Ergebnisse des Wettbewerbs für die «Grün 80»

2. Schweizerische Ausstellung für Garten- und Landschaftsbau 1980 in Basel

Zur Thematik des Sektors «Das tägliche Brot»

Wettbewerb «Grün 80» — Sektor «Das tägliche Brot». Projekt im 1. Rang: Jens Lüpke, Gartenarchitekt BSG, Zürich — Edi und Ruth Lanners, Architekten SIA, Zürich.

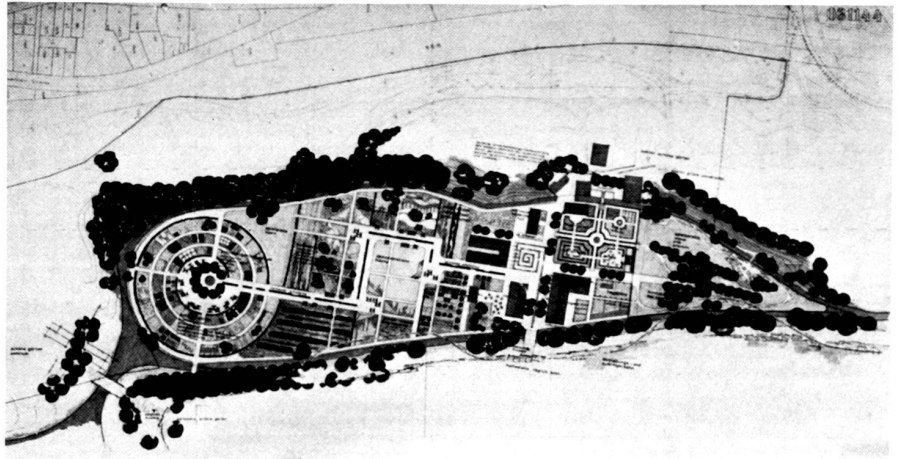
Beidseitig einer überdachten, attraktiven Fussgängerachse werden die geforderten Themen perlenartig aufgereiht. Der im Bereich der bestehenden Bauten angeordnete Dorfplatz ist mit Ausnahme der Passerelle geglückt. Alle vorgesehenen Verpflegungsmöglichkeiten sind in den bestehenden Altbauten vorgesehen. Durch die achteckige, wabenartige Gliederung werden verschiedene Nutzungsarten, insbesondere die gärtnerische Bewirtschaftung, erschwert. Die Wegführung längst der Teiche ist geglückt. Die bazarartige Gestaltung der überdachten Fussgänger-Längsachse mit den vielen Verkaufsständen ist sehr eigenwillig und entspricht nur bedingt den Vorstellungen. Der Sektor wird dadurch wohl allwettergerecht; der Aufwand für die Beseitigung im Hinblick auf die Nachnutzung ist gross. Platzierung der Gewächshäuser ist gut. Der Bauerngarten ist schematisch gestaltet, die Anordnung des Kinderspielplatzes hinter der Scheune fragwürdig. Der Gestaltungsvorschlag für die Auenwiese nördlich der bestehenden Bauten wird entgegengenommen.

On either side of an attractive roofed-in pedestrian axis the subjects specified are arranged as a string of pearls. The village square arranged amid the extant buildings is a success, excepting the footbridge. All contemplated refreshment facilities will be accommodated in the existing structures.

The octagonal honeycomb-type arrangement renders various types of utilization, particularly market gardening, difficult. The routing of paths along the ponds has turned out well. The bazaar-type design of the roofed-in pedestrian longitudinal axis with the many stalls is quite original and meets expectations only conditionally. While the Sector thus becomes usable in all weathers, the expenditure for the removal in view of ulterior utilization will be large. The greenhouses are well disposed.

The rural garden is schematically designed and the location of the children's playground behind the barn is doubtful. The proposed design of the meadow to the north of the existing buildings is accepted.

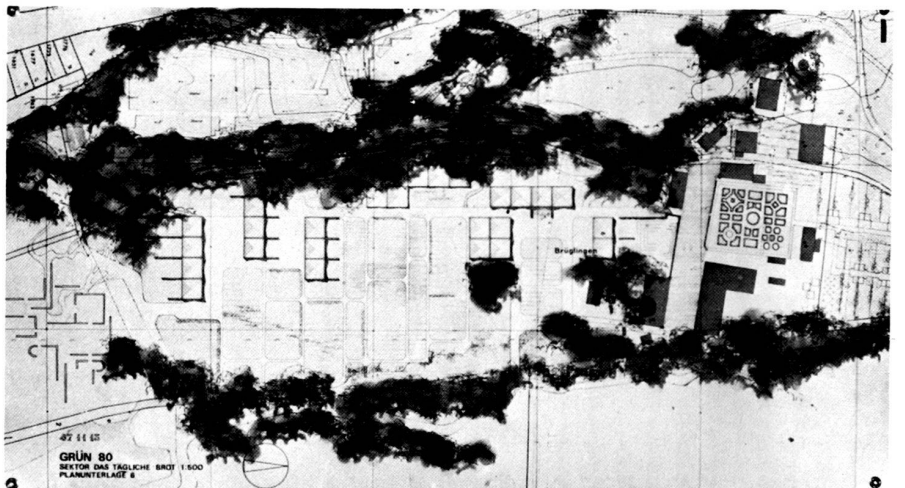
Das Projekt berücksichtigt den bestehenden Grünraum. Wahl und Anordnung der Themen erfüllen die gestellten Anordnungen. Die Sektorenzüge sind klar und richtig gewählt; der Sektor wird übersichtlich erschlossen. Der «Dorfplatz» wirkt, wie die Anordnung der Gewächshäuser, überzeugend. Alle Verpflegungsmöglichkeiten sind in den Altbauten beim Zentrum vorgesehen. Die auf die Orangerie und das Pächterhaus bezogenen Bauerngärten sind ansprechend gestaltet. Die zentrale Demonstrationsfläche ist wertvoll. Die zahlreichen viereckigen Anbauflächen entsprechen den Anforderungen des produzierenden Gartenbaus. Die spiralförmige Anordnung der Familiengärten ist hier als Bestandteil einer Ausstellung gerechtfertigt, muss aber mit einer Teich-Unilegung erkauft werden. Der Rundweg längs der Teiche ist phantasielos. Die neuen Bäume zwischen den bestehenden Bauten stören und sind unerwünscht. Die Anregung des Projektverfassers, die Auenwiese nördlich der Orangerie diesem Sektor zuzuweisen, ist mit dem unterbreiteten Gestaltungsvorschlag prüfenswert. Das vorliegende Projekt ist für die Nachnutzung gut geeignet.

The Project takes the present verdant space into account. The selection and arrangement of the subjects meet the demands made. The access to the Sector is clear and properly selected; the Sector is lucidly developed. The «village square» along with the arrangement of the greenhouses is convincing. All refreshment facilities are located in the existing buildings at the centre. The rural gardens related to the orangerie and the tenant's house are appropriately designed. The central demonstration area is valuable. The numerous square cultivated areas meet the requirements of productive gardening. The spiral arrangement of the allotment gardens is here justified as a component of an exhibition but must be bought with a relocation of the pond. The circular path along the pond is unimaginative. The new trees between the existing structures have a disturbing effect and are undesirable. The project author's proposal that the meadow to the north of the orangerie be appropriated to this sector is worth examining along with the design project submitted. The present project is very suited to ulterior utilization.
